RELATÓRIO TÉCNICO DE AVALIAÇÃO DAS CONDIÇÕES PREDIAIS DE EDIFICAÇÕES.

O presente Relatório Técnico de Avaliação tem por objetivo apresentar a situação atual na qual se encontram as condições estruturais, hidráulicas, elétricas, infraestrutura, super estrutura e complementares do prédio onde fica situado a casa de apoio para pacientes em Tratamento Fora de Domicílio – TFD, em Belém-PA.

Figura 4 - Depósito

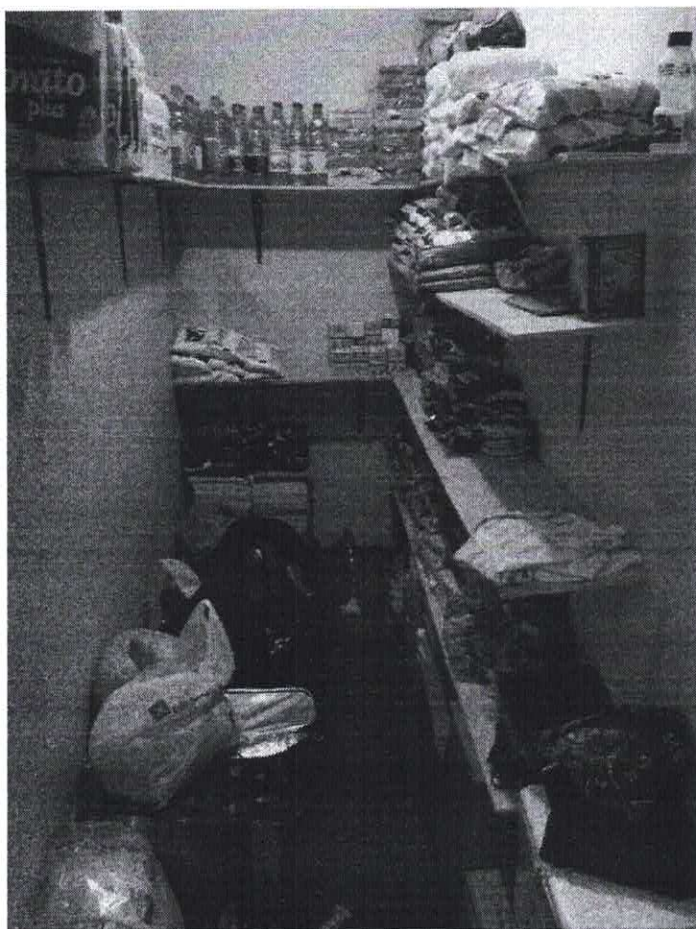
Na figura 4, mostra o depósito de alimentos. Recomenda-se pintura nas paredes do depósito

Figura 8 - Quarto

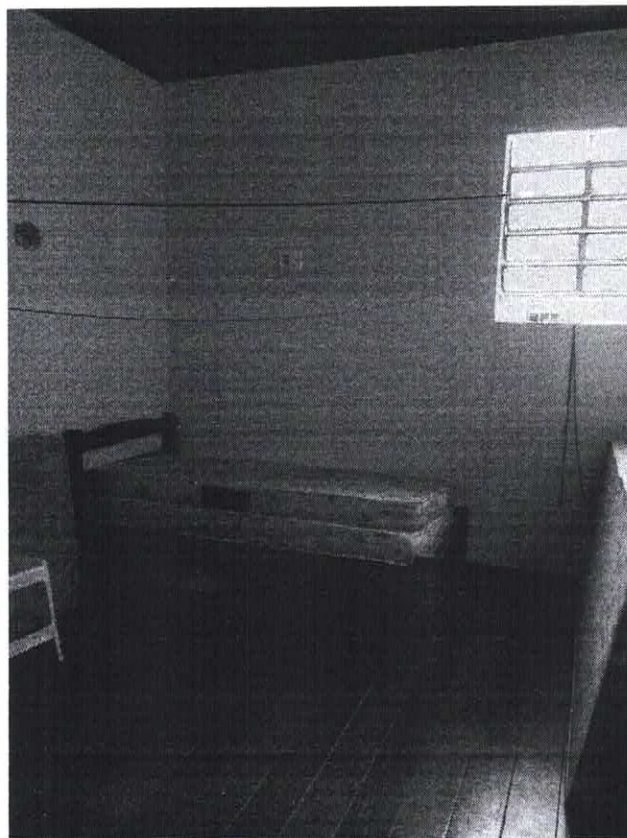
Na figura 8 mostra o quarto, podemos observar que os quartos possuem instalações elétricas para dispositivos de splits devidamente instaladas e sem nenhuma patologia, no entanto recomenda-se serviço de pintura na parte da parede danificada.

Figura 12 - instalações elétricas dos quartos

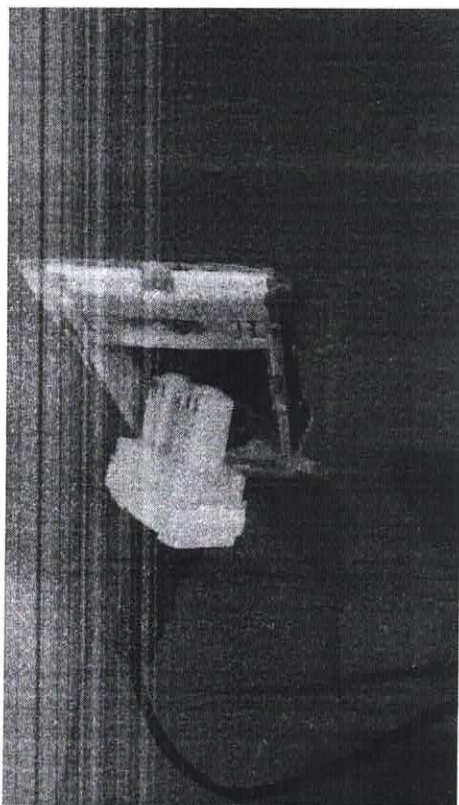
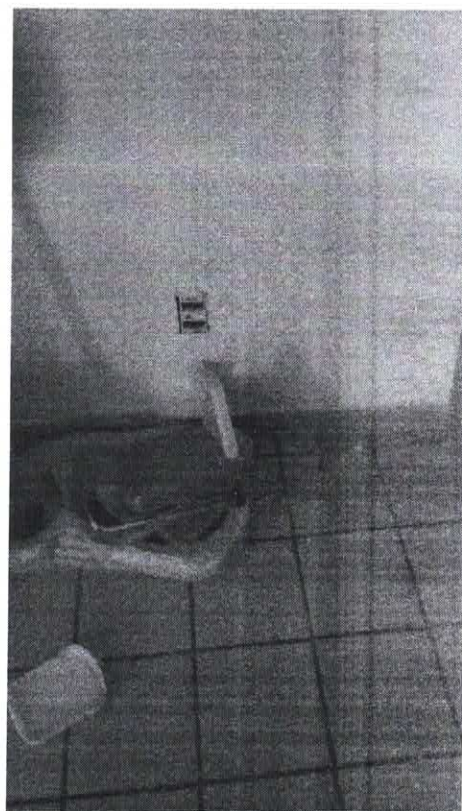
Nas figuras 12 e 13 mostra as instalações elétricas dos quartos. Recomenda-se que haja a troca, reparo e seja colocado suporte e placa das tomadas que atendem à demanda da área.
